**Dato**  
27-09-2022

**J nr.** 2022 - 15224

## Energifaglig udtalelse til netudviklingsplan

Figur 1 Procentvis ændring i elproduktionskapacitet fra 2021 til 2033

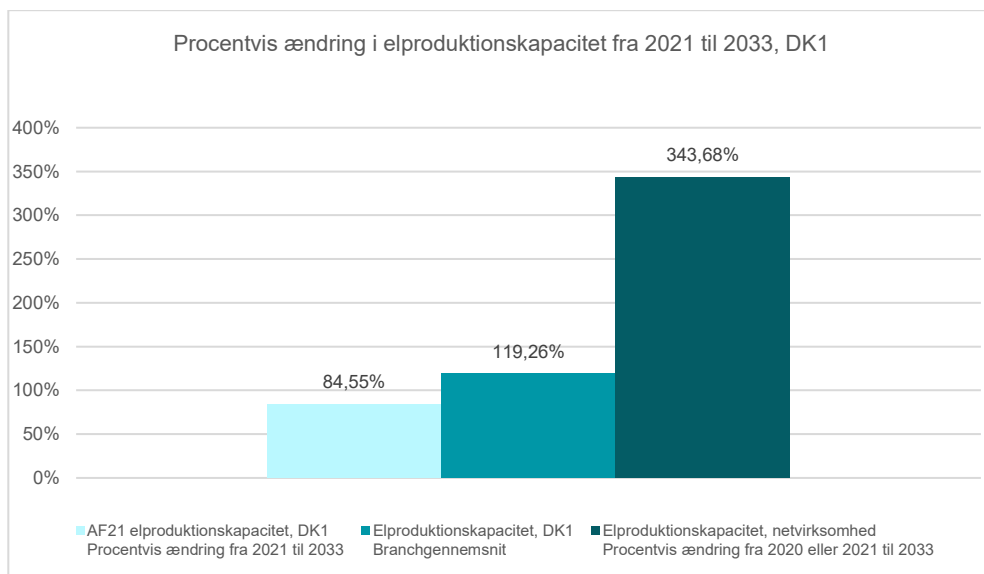
Figur 1 sammenligner Dinel's forventede stigning i produktionskapacitet på ca. 344 pct. fra 2021 til 2033 med hhv. netvirksomhedernes gennemsnitlige stigning baseret på egne angivelser (branchegennemsnittet<sup>1</sup>) og den forventede stigning for kapaciteten ifølge AF21.

Sammenligningen viser, at Dinel's egen fremskrivning er hhv. ca. fire gange så høj som den forventede stigning i DK1, ifølge AF21, og mere end dobbelt så høj som branchegennemsnittet, jf. figur 1.

På baggrund af ovenstående sammenligninger og en gennemgang af netvirksomhedens supplerende analyseforudsætninger er det Energistyrelsens vurdering, at redegørelsen for analyseforudsætninger ikke i tilstrækkelig grad forklarer afvigelserne i netvirksomhedens egne forventninger til fremtidig elproduktionskapacitet fra hhv. fremskrivningen for elproduktionskapacitet, ifølge AF21, og gennemsnittet i branchen.

Energistyrelsen vurderer derfor, at der er grundlag for, at Forsyningstilsynet anmoder Dinel om en nærmere redegørelse, der kan forklare afvigelserne.
